isola di carbonera – comune di venezia

PIANO DI RECUPERO

**RELAZIONE PAESAGGISTICA & RELAZIONE DI INCIDENZA AMBIENTALE**

**Chiarimenti in merito alle  
valutazioni della Provincia di Venezia  
in ordine al Piano di Recupero  
“Batteria Carbonera”**

Tavola 3 (2/3) del PTCP – Sistema ambientale – cerchiata in ROSSO l'area progetto

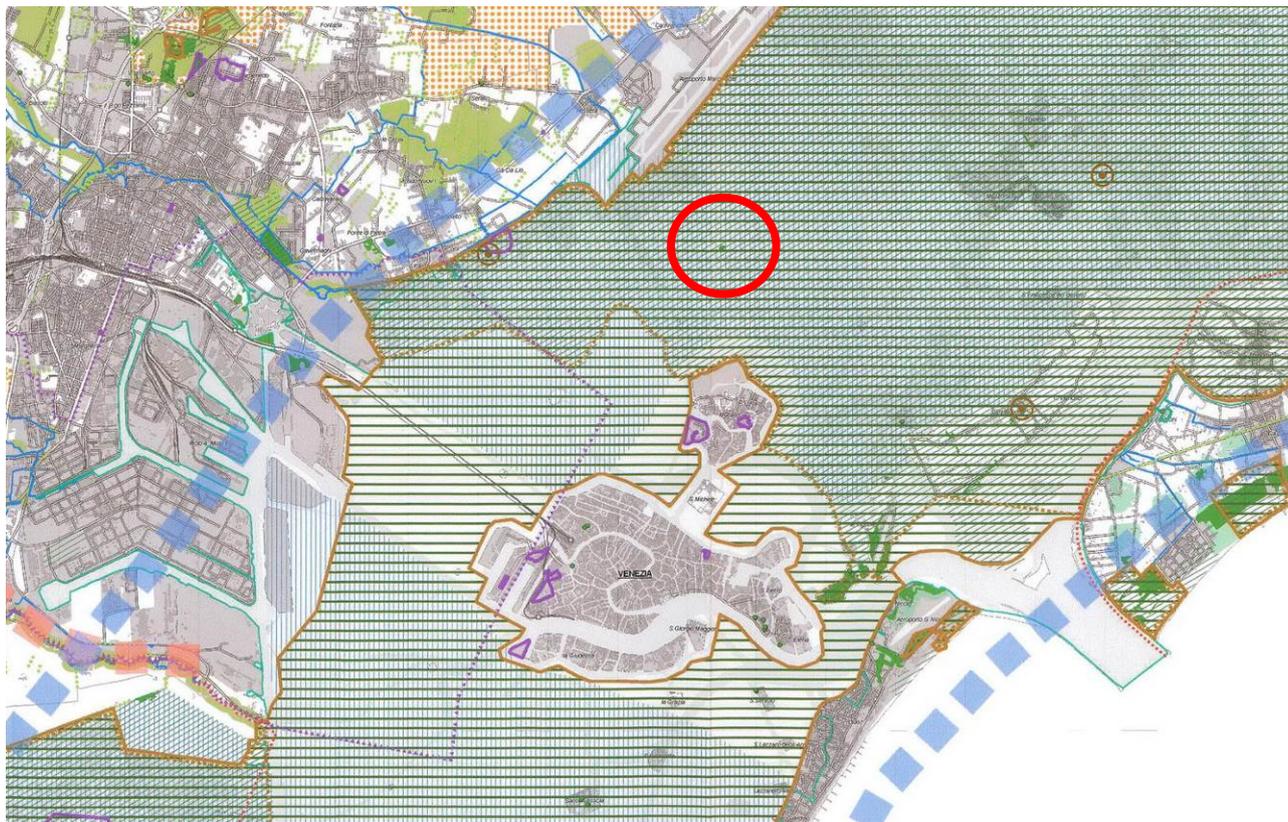
- 
2. Nel rapporto Ambientale Preliminare del P.d.R. redatto ai fini della VAS, viene effettuata una verifica di congruenza dell'intervento rispetto il P.T.C.P. (non vi è la specificazione se la verifica è rispetto al P.T.C.P. adottato o approvato), ma non vi è alcuna verifica di compatibilità rispetto agli elementi del sistema ambientale individuati in tavola 3 del P.T.C.P.

- 
4. *Il Piano di Recupero interessa una macchia boscata (riportata sulla tav. 3 del P.T.C.P.) sottoposta a vincolo forestale ex L.R. n. 52/1978, va pertanto verificata la necessità di acquisire il parere del Servizio forestale della Regione.*

L'Isola Carbonera, facendo parte della Laguna di Venezia, ricade:

- in Zona umida come da PTRC vigente (art. 26 delle NTA del PTCP);
- in un S.I.C. e, come già emerso, in una Z.P.S. (art. 22 delle NTA del PTCP);
- in un'Area nucleo (art. 28 delle NTA del PTCP);
- in un Biotopo (art. 24 delle NTA del PTCP).

Inoltre, si evidenzia una macchia boscata in corrispondenza dell'Isola stessa (art. 29 delle NTA del PTCP). Per quest'ultimo aspetto, il PTCP all'art. 29 indica gli Obiettivi, gli Indirizzi e le Direttive per queste aree:

Allo scopo, è stata redatta una Relazione Dendrometrica, effettuata sulla base di due sopralluoghi, al fine di rilevare lo stato di fatto della vegetazione presente e prevedere conseguentemente la ricostituzione del giardino dell'isola.

Inoltre, lo Studio di Incidenza Ambientale afferma che la vegetazione dell'isola non costituisce habitat né habitat di specie d'interesse comunitario, dichiarando che la sua ricomposizione, attraverso il P.d.R., è da intendersi come intervento migliorativo che estirpa specie alloctone.

Tavola 4 (2/3) del PTCP – Sistema insediativo - infrastrutturale – cerchiata in ROSSO l'area progetto

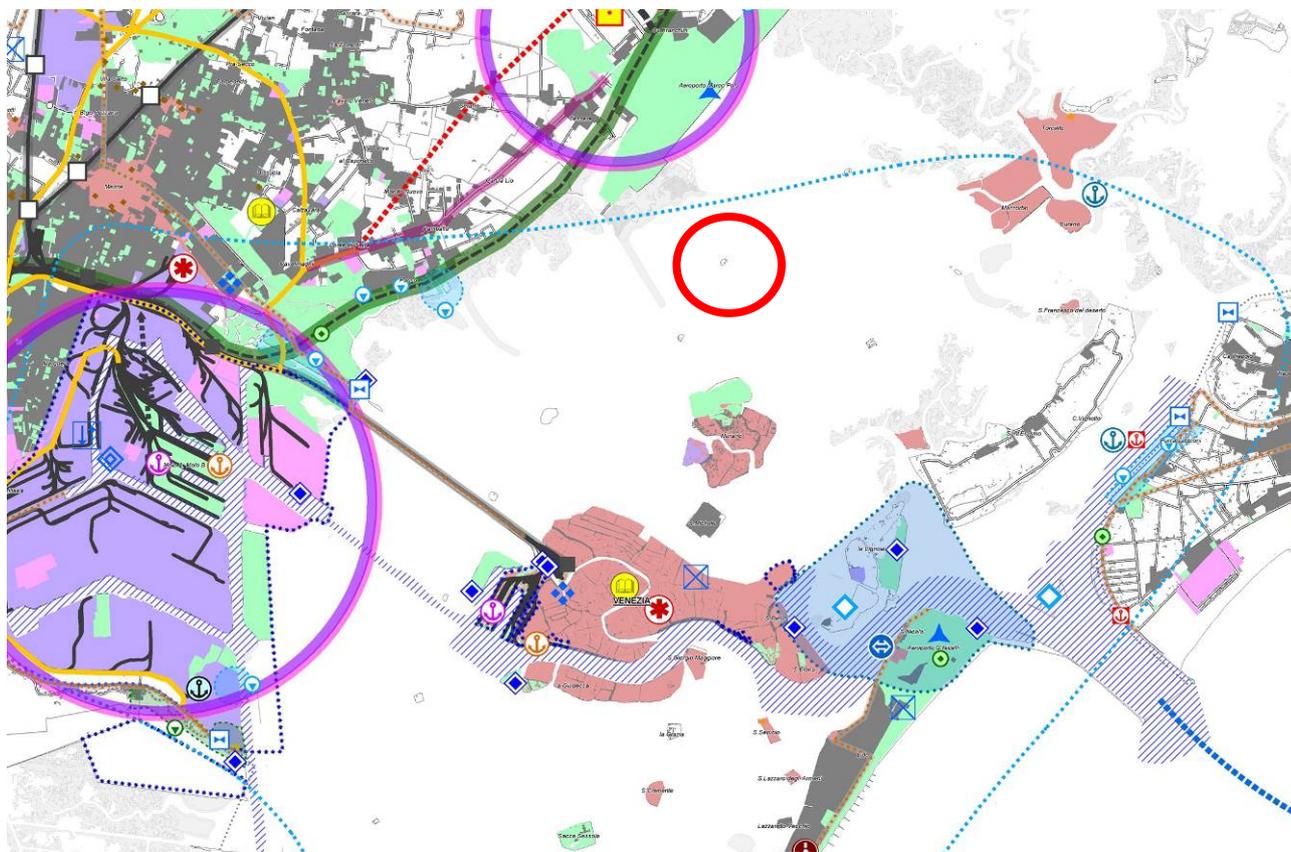
- 
5. *La darsena in progetto ricade all'interno di un polo nautico di cui all'art. 54 delle N.T.A. del P.T.C.P., ed è sottoposta all'art. 58, comma 4, delle medesime N.T.A. che stabilisce che le attrezzature per l'attracco e lo stazionamento delle imbarcazioni dovranno essere realizzate:*

L'area oggetto di intervento si trova all'interno di un polo nautico, con riferimento all'art. 54 delle NTA del PTCP. Più in particolare, l'art. 57 delle stesse NTA indica Obiettivi, Direttive, Prescrizioni e Misure di mitigazione per le "Infrastrutture e attrezzature nelle lagune sulle gronde lagunari".

Il Piano di Recupero prevede di mantenere gli spazi attuali della cavana e della piscina, al fine di consentire il mantenimento e la valorizzazione della memoria delle successive trasformazioni cui la ex batteria è stata sottoposta nel corso del tempo.

Le direttive esplicitate al comma 4 del citato art. 57, a cui interventi di questo tipo sono sottoposti, saranno tenute in debita considerazione nelle successive fasi di progettazione di dettaglio.
